PROJET DUMONT**2014**

Compilation des réponses de Royal Nickel Corporation aux questions et recommandations identifiées dans les mémoires déposés par les participants au processus d'évaluation environnementale du projet Dumont de l'Agence canadienne d'évaluation environnementale

Réponses de Royal Nickel Corporation aux questions et commentaires identifiés dans le mémoire adressé par le Conseil régional de l'environnement de l'Abitibi-Témiscamingue à l'Agence canadienne d'évaluation environnementale dans le cadre de l'évaluation du projet Dumont

Réponses de Royal Nickel Corporation aux questions et recommandations identifiées dans les mémoires adressés par l'Organisme de bassin versant du Témiscamingue et la Société de l'eau souterraine de l'Abitibi-Témiscamingue à l'Agence canadienne d'évaluation environnementale dans le cadre de l'évaluation du projet Dumont

Figure 1 : Localisation des forages échantillonnés par rapport à la géologie de surface et les domaines structuraux du projet Dumont

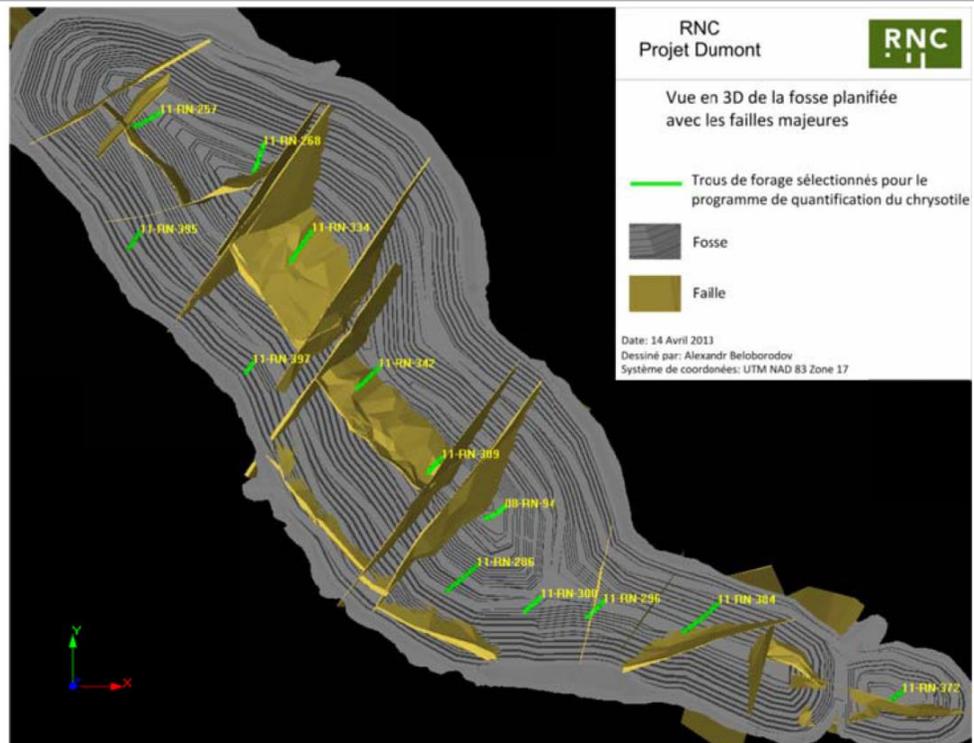
<p>Mem 25 CREAT, p 12</p>	<p>Pour l'amiante chrysotile, préciser la méthode d'analyse utilisée (microscopie électronique ou simple décompte des fibres) ou comment on départagera la contribution du bruit de fond de celle de la mine. Préciser également la répartition du chrysotile parmi les différentes zones de la fosse ainsi que leurs teneurs respectives. Finalement, diffuser aux habitants les plus proches les résultats des mesures de contamination environnementale à l'amiante près de la fosse.</p>
<p>RepMem25</p>	<p>L'état de référence de la concentration de chrysotile à Launay et Trecesson sera établi avant le démarrage de la construction.</p> <p>Rappelons que deux évaluations préliminaires effectuées par le Centre de santé et de services sociaux (CSSS) du Témiscamingue à proximité des cellules expérimentales sur le site du projet n'ont pas permis d'identifier de fibres (chrysotile ou autres fibres) lors des mesures (CSSS 2011, 2012).</p> <p>Des travaux de quantification du chrysotile ont été réalisés au printemps 2013 dans le but de caractériser les concentrations du chrysotile au sein du gisement Dumont. Ainsi, divers minéralogistes de SGS Minerals Service et Xstrata Process Support ainsi que le Centre de Technologie minérale et de Plasturgie ont été consultés pour recenser de possibles méthodes permettant d'identifier et potentiellement quantifier les fibres de chrysotiles.</p> <p>Six méthodes différentes ont été considérées pour quantifier le contenu en chrysotile du gisement Dumont:</p> <ul style="list-style-type: none"> ➤ Comptage des fibres par point tel qu'appliqué par l'Agence de protection de l'environnement des États-Unis, ➤ Diffraction aux rayons X, ➤ Analyse thermique différentielle, ➤ Analyse spectrale par Photonic Knowledge,

L'estimation quantitative visuelle a été retenue pour la quantification du contenu en chrysotile du gisement Dumont. À cet effet, un rapport a été produit par RNC et validé par deux vérificateurs externes. Trois facteurs majeurs ont été pris en considération lors de ces travaux afin de s'assurer de la représentativité des échantillons analysés, soit la lithologie (figure 1 et 2), les domaines structuraux (failles) et les domaines métallurgiques contrôlés par la serpentinisation (figures 74-1 et 74-2 de l'ÉEIS) (GENIVAR, 2013).

Figure 4 : Évolution de la main d'œuvre sur la durée de vie de la mine Dumont

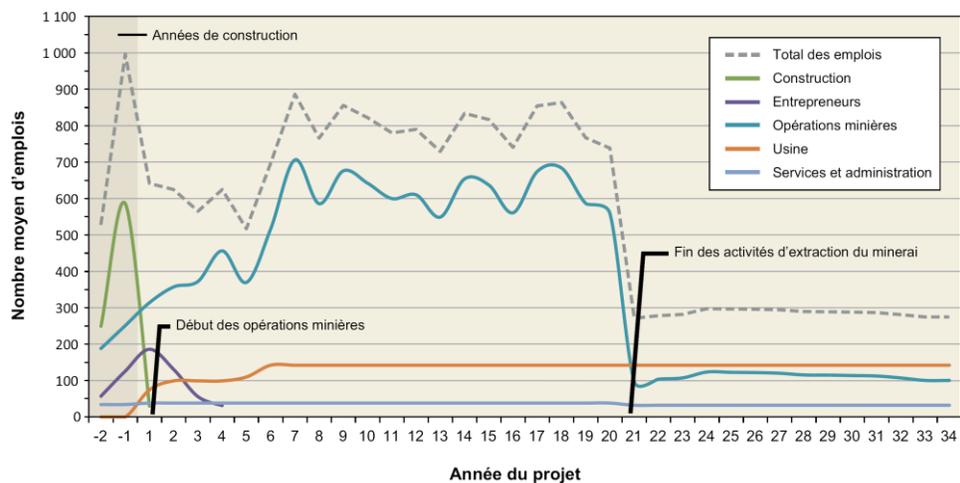
Mem 114 CREAT, p10	<p>Présenter les données en emplois réellement créés plutôt qu'en emplois-années.</p>
RepMem114	<p>Les besoins en main-d’œuvre sur la durée de vie de la mine, tels qu’illustré à la figure 4 (RNC, 2014) ci-dessous, ont été calculés selon des principes de base, en tenant compte du nombre d'unités d'équipement nécessaire pour respecter le</p>

calendrier de production proposé. Au cours des premiers 4,5 ans, alors que le concentrateur aura un débit de traitement de 52 500t/j, les effectifs moyens seront de 407 personnes, incluant 87 entrepreneurs miniers. Lorsque le concentrateur aura atteint une capacité de 105 000t/j et que les taux de production augmenteront, les effectifs du propriétaire augmenteront à un maximum de 650 avec une moyenne de 587 (figure 4). La main d'œuvre de la compagnie comptera en moyenne 331 personnes sur la durée de vie du projet, incluant 463 pendant l'extraction de la fosse et 116 lorsque les stocks à basse teneur seront réutilisés. Ces totaux n'incluent pas le personnel alloué à la construction des digues du parc à résidus, qui sera en moyenne de 34 pendant les 20 années que durera la construction des digues. Le personnel de l'entrepreneur minier sera en moyenne de 95 personnes durant les 8 années lors desquelles l'entrepreneur sera actif (RNC, 2014).

Figure 2 : Coupes transversales du réservoir Sud-Est

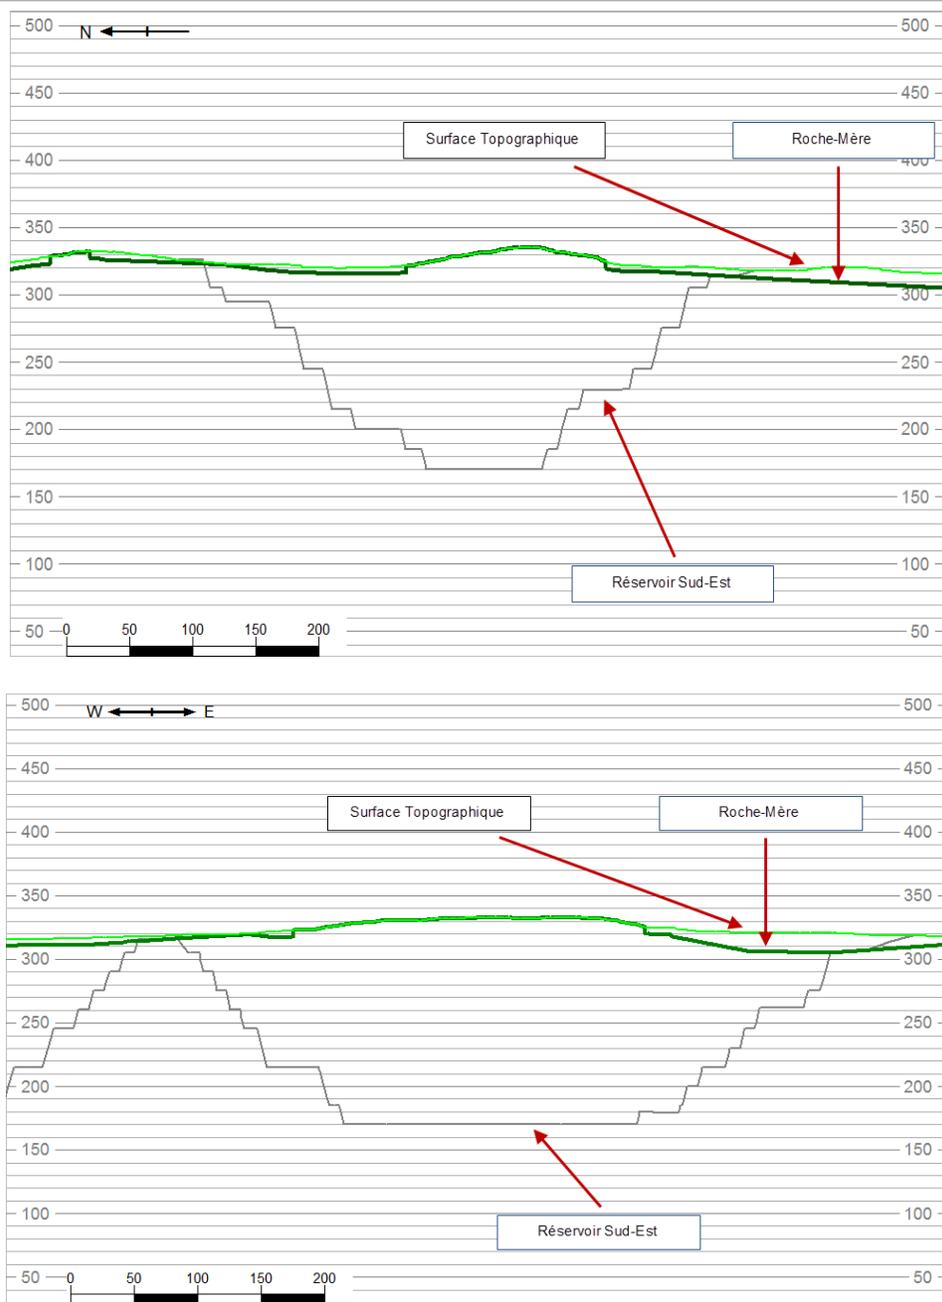
<p>Mem 45 OBV- SESAT, p 9</p>	<p>Spécifier la profondeur prévue du réservoir de la fosse, le temps requis pour son excavation et ajouter une figure présentant sa coupe transversale à l’an 1.</p>
<p>RepMem 45</p>	<p>La profondeur prévue du réservoir sud-est de la fosse est de l’ordre de 130m. Selon les calculs les plus récents, l’excavation prendra 18 mois et sera complétée avant l’an1. Les figures de la page suivante présentent des coupes transversales du réservoir de la fosse.</p>

Figure 3 : Rabattement anticipé de la nappe à l'année 19

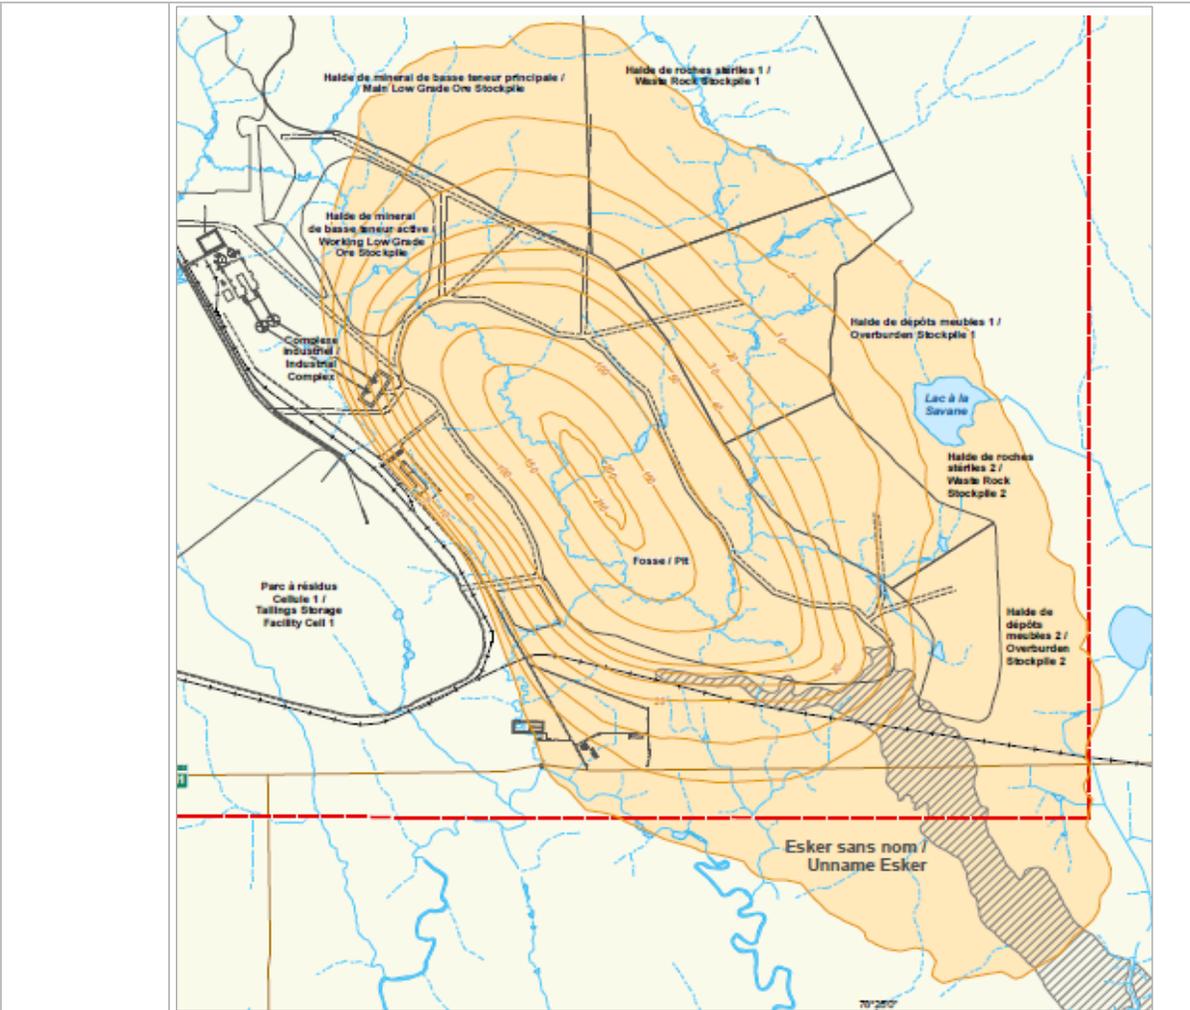
<p>Mem 48 OBV- SESAT, p 10</p>	<p>Effectuer une modélisation du rabattement de la nappe phréatique en séparant le rabattement anticipé dans les dépôts meubles du rabattement anticipé dans le roc.</p>
<p>RepMem48</p>	<p>Sachant que le roc est peu perméable, RNC considère qu'en séparant le rabattement anticipé dans les dépôts meubles du rabattement anticipé dans le roc, le rabattement final serait moins conservatif que l'approche actuelle. Par exemple, le rabattement qui est tiré vers le sud par l'esker sans nom (fig 7.1 de l'ÉIES) pourrait être moins prononcé que prévu par le modèle actuel. RNC préfère donc garder une approche prudente même si l'impact du rabattement pourrait être surestimé.</p> <p>Ci-après une section de la figure 3 (GENIVAR, 2012) présentant l'étendu du rabattement tel que modélisé actuellement.</p>

<p>RepMem49</p>	<p>La figure 7.1 de l'EIES présente le rabattement anticipé de la nappe à l'année 19 correspondant à la fin des opérations dans la fosse. Néanmoins RNC a déjà réalisé des modélisations hydrogéologiques complètes avec des scénarios utilisant les bornes inférieures et supérieures pour chaque paramètre d'entrée et pour des modèles transitoire ou allant jusqu'à l'équilibre.</p>

Figure 4 : Coupes de l'évolution du cône de rabattement (SRK, 2013)

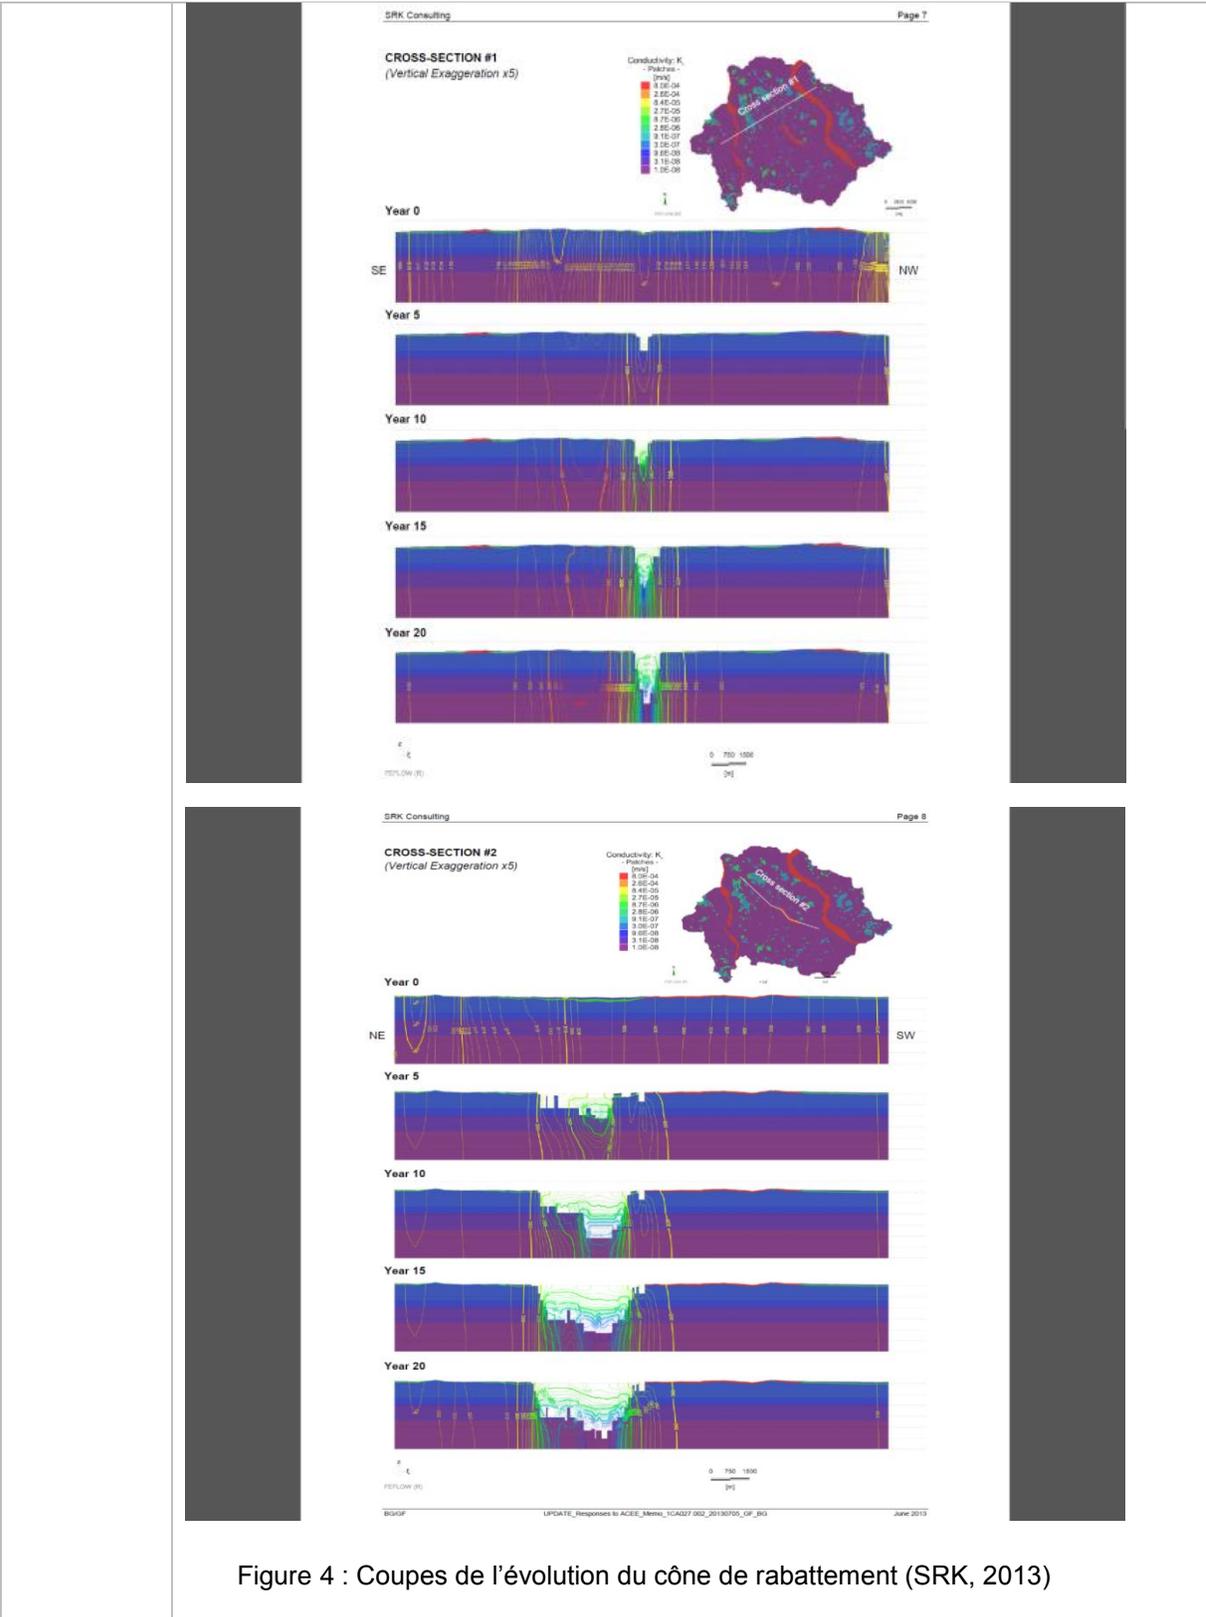
<p>Mem 52 OBV- SESAT, p 10</p>	<p>Améliorer la présentation de l'information (simulations) en ajoutant l'emplacement des puits privés sur les cartes et en présentant également une coupe longitudinale ainsi qu'une coupe transversale du cône de rabattement (en se référant à l'axe de la fosse).</p>
<p>RepMem52</p>	<p>Les coupes présentant les cônes de rabattement sont présentées ci-après (SRK, 2013).</p>

Figure 6 : Location des bris étudiés pour la cellule 2

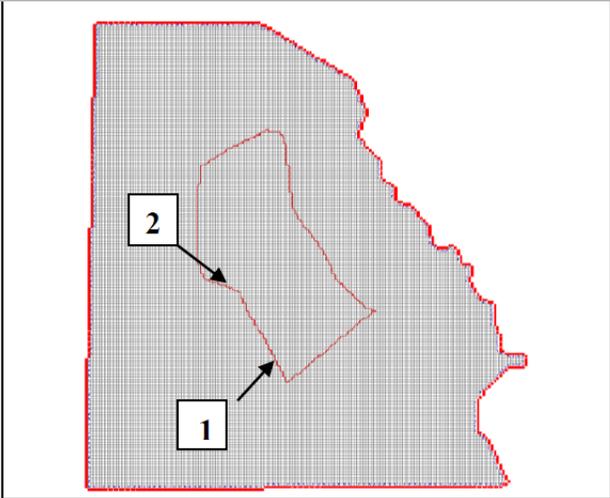
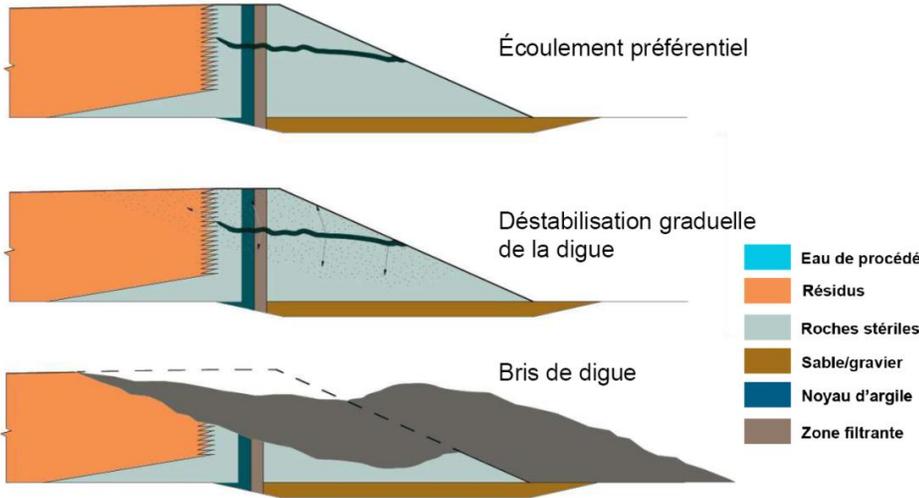
<p>Mem 146 OBVT</p>	<p>Produire, si ce n'est déjà fait, des scénarios en cas de bris accidentel de barrage ou de digue afin d'évaluer les conséquences sur l'environnement et le milieu humain. Ces scénarios pourraient être complémentaires aux modélisations de bris de digues effectuées pour la cellule 2 du parc à résidus (rencontre du 11 février 2013).</p>
<p>RepMem 146</p>	<p>Il n'y aura plus de barrage sur le site minier, car le réservoir nord, a été enlevé de l'actuel plan de gestion des eaux. Toutes les eaux de ruissellement provenant de cette zone seront dirigées vers le réservoir sud-est et l'excédent (trop plein) sera acheminé au bassin de sédimentation no 2, où il sera traité pour les MES et le pH avant son rejet dans la rivière Villemontel (GENIVAR, 2013).</p> <p>Une modélisation de l'effet d'un bris de digue des cellules 1 et 2 du parc à résidus a été effectuée pour évaluer les risques et les impacts d'un tel bris aux endroits où se trouvent Launay, la rivière Villemontel, la voie ferrée et la route 111. Les conséquences d'un bris de digue sur le milieu humain porteraient sur des questions de sécurité pour les récepteurs sensibles tandis que celles environnementales porteraient essentiellement sur la destruction d'habitats et sur des enjeux de contamination du milieu aquatique.</p> <p><u>Modélisation en cas de bris de digue du côté sud de la cellule no 2 du parc à résidus miniers</u> (GÉNIVAR, 2013b).</p> <p>Des bris ont été modélisés à deux endroits de la cellule 2 (figure 6) et pour deux cas de brèches, brèche partielle ou « half breach » et brèche totale ou « full breach ». Précisons que les deux types de brèches modélisés sont de type « piping » (figure 7).</p>

Figure 1 : Suivi de la qualité de l'eau de surface.

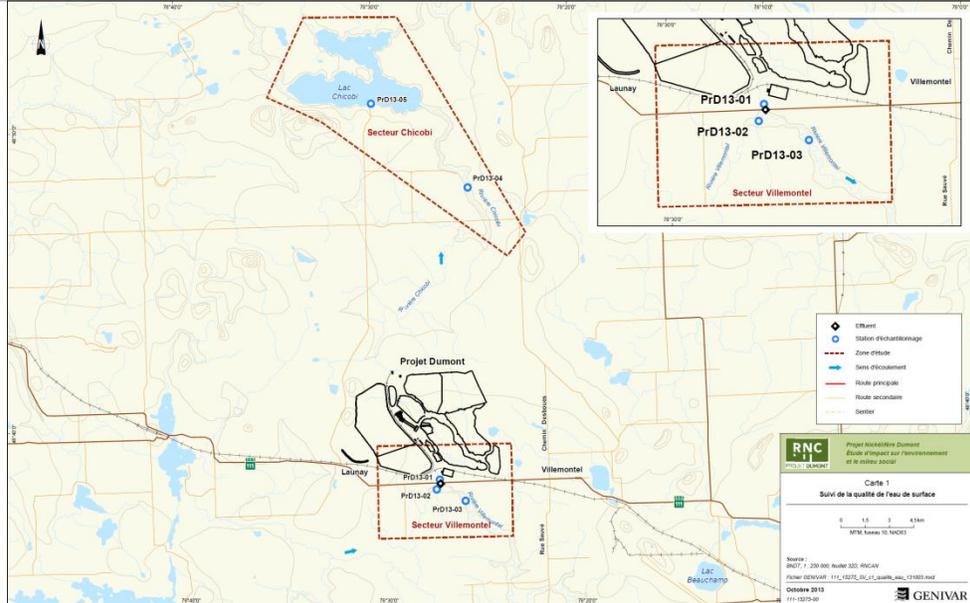
<p>Mem 102 CRA, p3</p>	<p>Dans le cadre de l'ÉIES, le promoteur envisage de faire un suivi environnemental dans les zones impactées par le projet ainsi que dans les zones de référence (ÉIES p.9-2 à 9.9). Néanmoins, nous n'avons vu aucune carte présentant les stations de suivi et d'échantillonnage de la qualité de l'effluent, de l'eau et des sédiments, ainsi que des populations de poissons et d'invertébrés benthiques.</p> <p>Certaines des zones de référence devraient être dans le bassin de l'Harricana autour du projet, même si le promoteur ne prévoit aucun impact sur cette zone. En effet, le fait d'inclure les rivières et les lacs du bassin hydrographique de l'Harricana dans la zone de référence devrait permettre au promoteur et aux autorités de mesurer d'éventuelles variations des paramètres mentionnés, et ceci durant la durée de vie du projet. Le promoteur pourrait ainsi confirmer ses prévisions sur le fait que le bassin versant de la rivière Harricana ne serait pas impacté par le projet.</p>

<p>RepMem102</p>	<p>La détermination de la localisation précise de certains lieux d'échantillonnage pour les suivis environnementaux du projet Dumont n'est pas encore entièrement finalisée. Cependant, un suivi de la qualité de l'eau de surface a été réalisé l'automne 2013. Il visait à fournir de l'information sur l'état de référence quant à la présence de paramètres physicochimiques pouvant dépasser les normes provinciale et fédérale dans certaines zones qui seront exposées aux activités de la mine Dumont. Les résultats obtenus contribueront à la compréhension de l'évolution de l'habitat aquatique touché par le projet. Ce suivi a également pour objectifs de rassurer les populations concernées, soit Launay et Villemontel, et la communauté de Pikogan, dont certains membres utilisent le lac Chicobi, et de réagir rapidement si une situation d'urgence se présentait.</p> <p>L'aire d'étude est composée de deux secteurs, soit le secteur Chicobi situé au nord du projet et le secteur Villemontel situé immédiatement au sud du projet Dumont. Les stations d'échantillonnage du secteur Villemontel sont localisées dans le ruisseau sans nom (PrD13-01) et dans la rivière Villemontel en amont (PrD13-02) et en aval (PrD13-03) de l'effluent final, alors que pour le secteur Chicobi, les stations se trouvent dans la rivière Chicobi (PrD13-04) et le lac du même nom (PrD13-05) (figure 1, WSP, 2014)).</p>

Figure 4 : Biopersistance de diverses fibres respirables (Bernstein *et al.*, 2003)

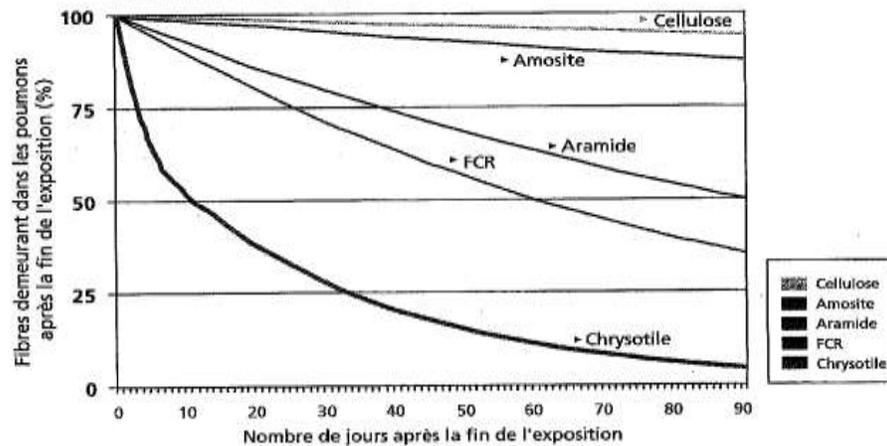
<p>Mem 10 SVP, p 10</p>	<p>La SVP rejette complètement l’assertion selon laquelle : «<i>Contrairement à d’autres formes de fibres d’amiante, la structure du chrysotile résiste mal au milieu acide rencontré dans les poumons, ce qui lui procure une faible biopersistance</i> ».</p>
<p>RepMem10</p>	<p>Voir RepMém 08</p> <p>Selon Environnement Canada, le chrysotile, qui est sensible aux acides, a tendance à se dissoudre dans les poumons, à moins que ceux-ci ne soient surchargés en raison d'une exposition à des niveaux excessifs en milieu de travail. Toutes les fibres qui pénètrent dans les poumons provoquent une irritation mécanique. La plupart des problèmes associés au chrysotile sont attribuables aux mauvaises pratiques de travail lors de la manipulation et de l'utilisation du chrysotile (Environnement Canada 2013).</p>

D'ailleurs plusieurs études scientifiques ont maintes fois confirmé que la biopersistance du chrysotile dans les poumons était faible (cf. figure 4, ci-dessous), contrairement aux fibres de types amphiboles qui elles, présentent une biopersistance extrêmement longue (Bernstein *et al.*,2003).

Des expériences scientifiques réalisées par Bernstein (2003 et 2006) sur des rongeurs et ce, dans le respect le plus strict des réglementations de l'Union européenne, ont clairement démontré qu'une fois les fibres de chrysotile inhalées, elles étaient rapidement éliminées des poumons. Contrairement au chrysotile, les amphiboles (qui résistent à l'environnement acide des poumons) ne sont pas éliminées rapidement. Les fibres amphiboles demeurent dans les poumons pendant plus d'une année. Ces expérimentations effectuées sur des rongeurs confirment les observations épidémiologiques publiées au cours des dernières années. Elles appuient également la plus récente publication de Hodgson et Darnton (2000) qui démontre que les amphiboles sont beaucoup plus dangereuses pour la santé que le chrysotile.
